**COMUNE DI SANTARCANGELO DI ROMAGNA
PROVINCIA DI RIMINI**

**VALUTAZIONE PREVISIONALE DI CLIMA E
IMPATTO ACUSTICO**

- I N T E G R A Z I O N E -

OGGETTO
PIANO URBANISTICO ATTUATIVO AMBITO AR. 5, SCHEDA
n° 10 DEL POC.1 IN SANTARCANGELO DI ROMAGNA,
VIA EMILIA

Fig. 2 - collocazione impianti corretta

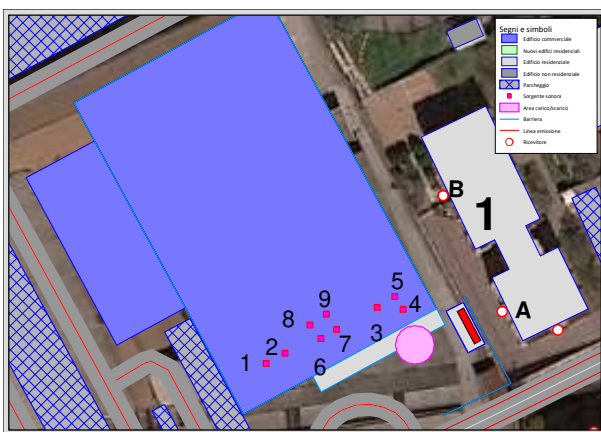
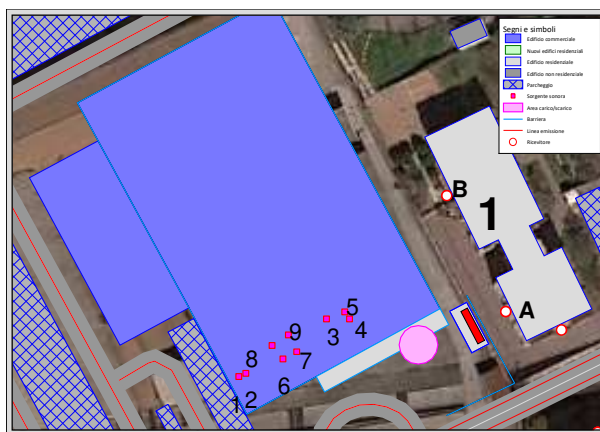
- Area impianti sopra la copertura del supermercato: diversamente da come impostato nel modello di calcolo di cui alla relazione del 19/02/2020, gli impianti saranno collocati su una porzione della copertura lato sud-est, come da figure seguenti. È stata pertanto effettuata tale correzione.

Fig. 3 - identificazione del numero di posti auto

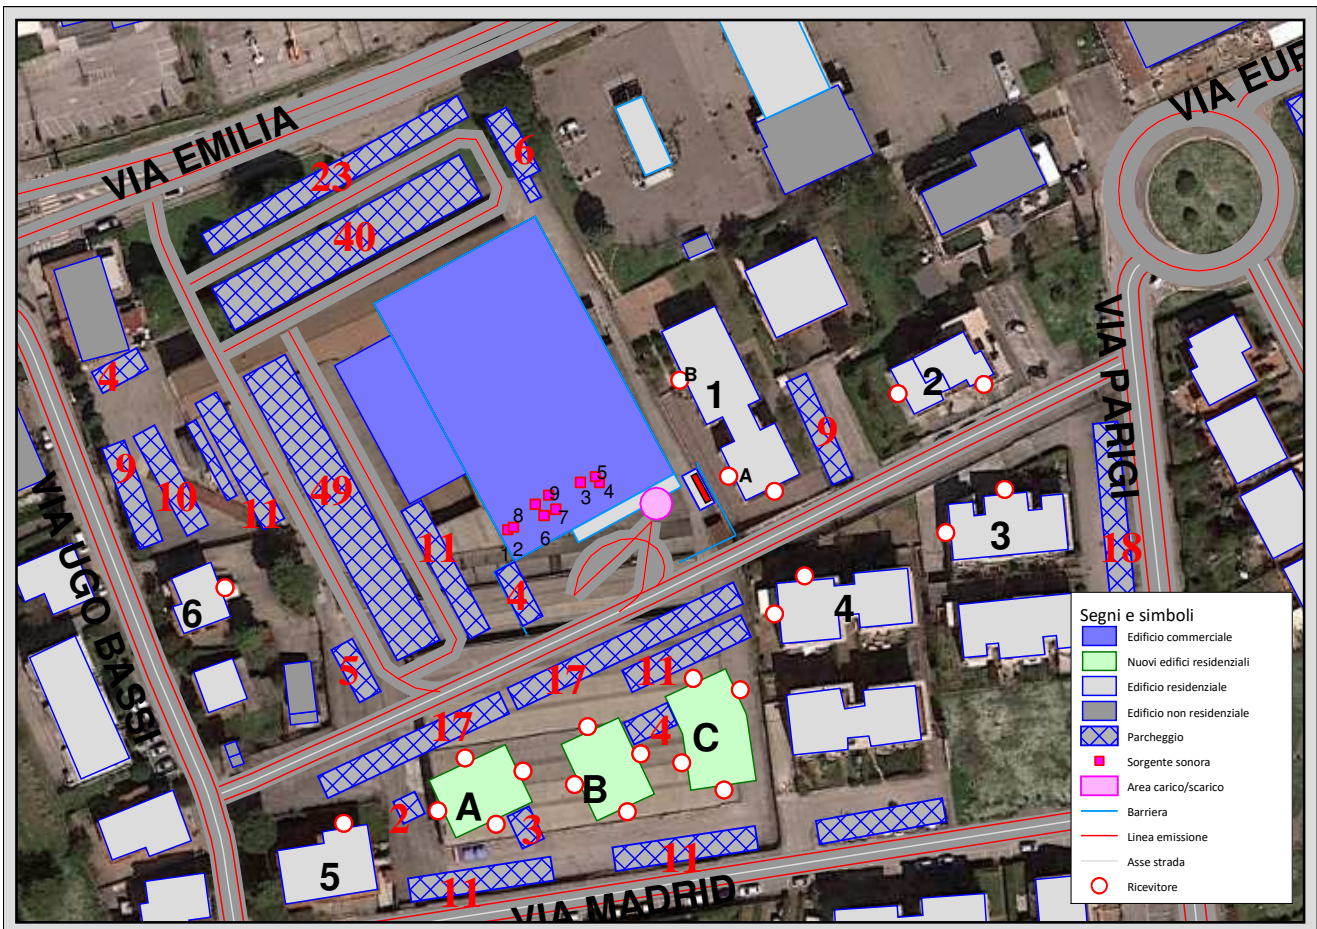
Richiesta integrazioni: *esplicitare i dati input impostati nel modello di calcolo utilizzato per l'elaborazione delle mappe previsionali, con particolare attenzione al numero di parcheggi (pubblici e pertinenziali).*

Le impostazioni del modello di calcolo sono state indicate ai paragrafi 6.2 "Impostazione del modello: situazione ante operam" e 6.3 "Impostazione del modello: situazione post operam", dove non era indicato il numero di parcheggi inserito nel modello di calcolo.

La figura seguente riporta il dato mancante: sopra ogni area che identifica un parcheggio è indicato il numero corrispondente di posti auto.

Fig. 4 - modello 3D dell'area

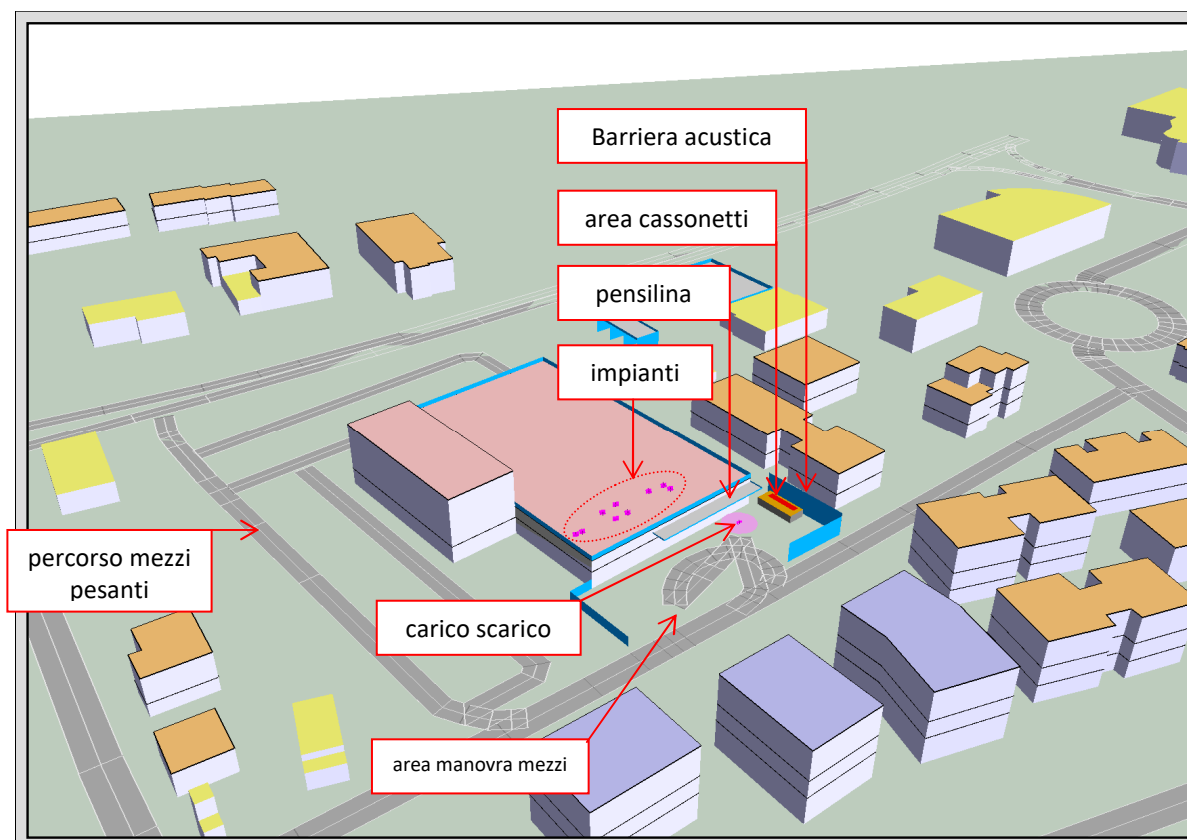
Richiesta integrazioni: *specificare, sulla base dei dati disponibili di questa sede progettuale di Piano Urbanistico Attuativo, il contributo di rumore determinato dall'assetto complessivo dell'area carico scarico, del passaggio mezzi pesanti, dell'area cassonetti, della localizzazione in copertura di tutti gli impianti tecnologici (es. condizionamento/trattamento aria, impianti piscina) interni ed esterni nel periodo di riferimento di attività in pieno regime, valutando in via cautelativa la massima esposizione*

Diversamente da come era stata impostata la verifica nello studio iniziale, si è considerato come rumore ambientale il livello sonoro determinato dal contributo contemporaneo delle sorgenti sonore connesse al progetto: attività di carico scarico, manovra dei mezzi pesanti nell'area di carico e scarico,

passaggio dei mezzi pesanti nel percorso all'interno dell'area di proprietà, conferimento rifiuti nell'area cassonetti, impianti esterni sopra la copertura.

In particolare, per quanto riguarda il passaggio dei mezzi pesanti nel percorso interno, la sorgente stradale è stata impostata con le caratteristiche di emissione di una strada attraversata da 2 mezzi pesanti in 10 minuti, così come nell'area di manovra.

I calcoli sono stati effettuati considerando la barriera acustica descritta nella relazione del 19/02/2020 e le modifiche indicate in premessa.
